變更淡海新市鎮特定區主要計畫
(配合公司田排水下水道幹線整建工程)書

內 政 部
中 華 民 國 9 5 年 1 0 月

變 更 都 市 計 畫 審 核 摘 要 表

圖2 變更淡海新市鎮特定區主要計畫(配合公司田排水下水道幹線整建工程)變更位置示意圖

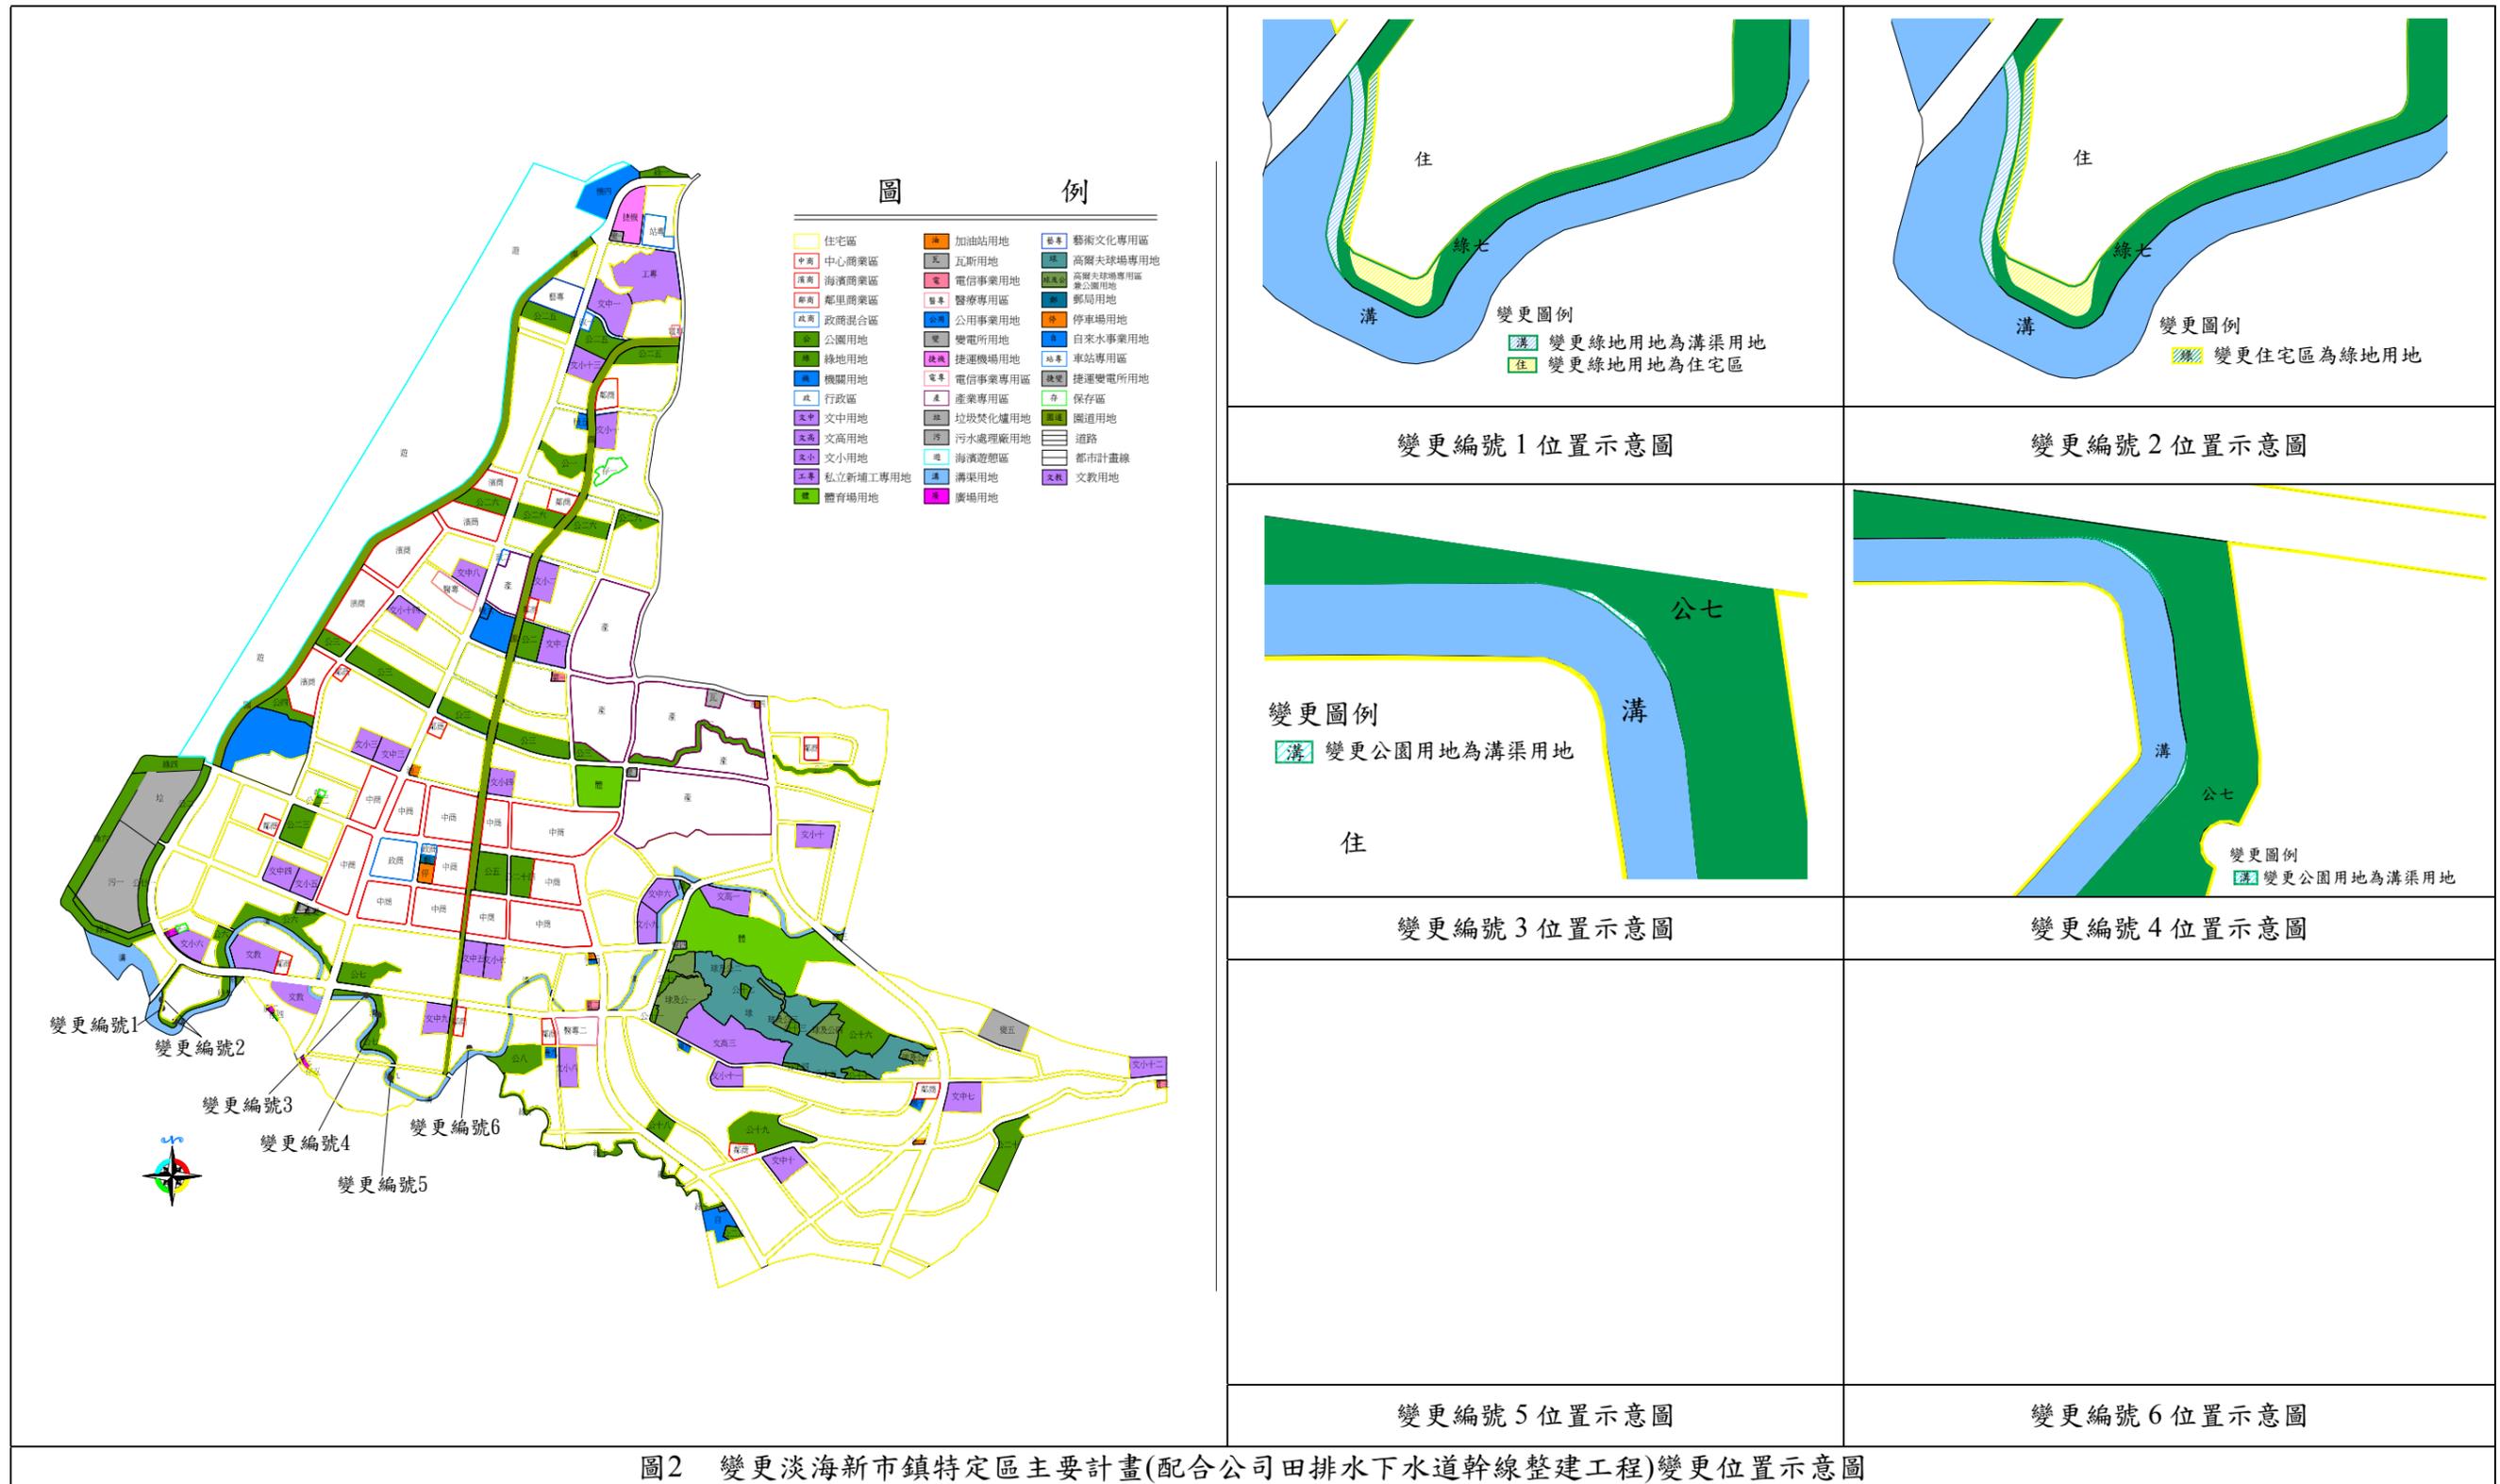
本案變更位置位於本特定區計畫第 1 期發展區第 1 與第 2 開發區內之公司田溪汴進側，變更位置分為 6 部分（詳圖 2）。

編號	位置	變更內容			變更理由	備註
		變更前	變更後	變更面積 (公頃)		
1	計畫區西南側南側之綠地	綠地(綠七)	溝渠用地	0.2376	1.配合「內政部營建署臺北縣淡水地區公司田排水下水道幹線整建工程」辦理溝渠用地調整修正。 2.為能符合水利安全以及維持河道通水斷面，進行調整範圍。 3.順應生態保育維持濕地原貌，並維持溝渠用地排洪功能。 4.為配合「蟾蜍石」河道保留，經協調後保留並劃入溝渠用地範圍。	公司田段 224、225 地號(第 1 期發展區第 2 開發區)
	計畫區西南側南側之綠地	綠地(綠七)	住宅區	0.1461		公司田段 224 地號(第 1 期發展區第 2 開發區)
2	計畫區西南側南側之綠地	住宅區	綠地(綠七)	0.1461		公司田段 226 地號(第 1 期發展區第 2 開發區)
3	公園用地(七)之南側	公園用地(公七)	溝渠用地	0.007499		新市段 202 地號(第 1 期發展區第 1 開發區)
4	文中用地(九)西側之公園用地	公園用地(公七)	溝渠用地	0.009884		公司田段 148 地號(第 1 期發展區第 2 開發區)
5	計畫區南側之綠地	綠地(綠九)	溝渠用地	0.0012		公司田段 163 地號(第 1 期發展區第 2 開發區)
6	文中用地(九)東南側之住宅區	住宅區	溝渠用地	0.0943	公司田段 112 地號(第 1 期發展區第 2 開發區)

圖3 變更淡海新市鎮特定區主要計畫(配合公司田排水下水道幹線整建工程)變更後
土地使用分區示意圖

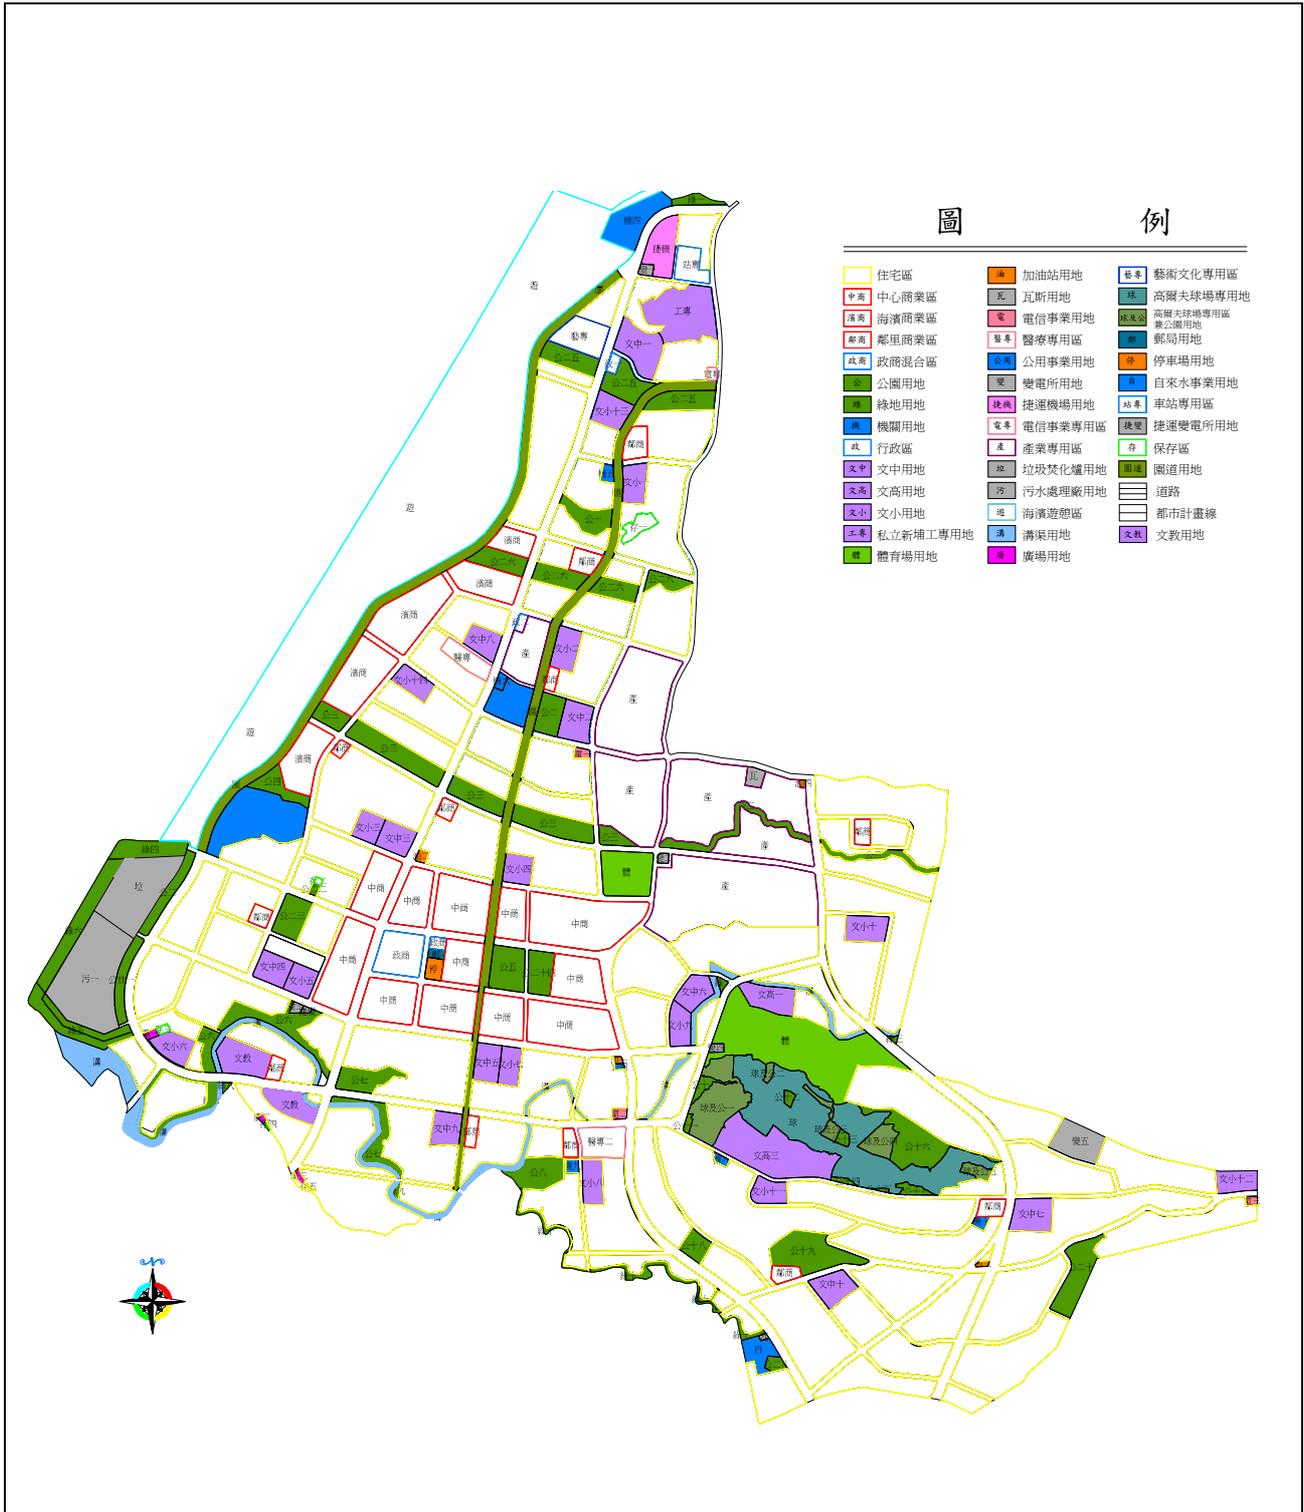
本案係為配合淡海新市鎮發展目標，變更之詳細內容詳見表 2 及圖 2，變更面積如表 3。
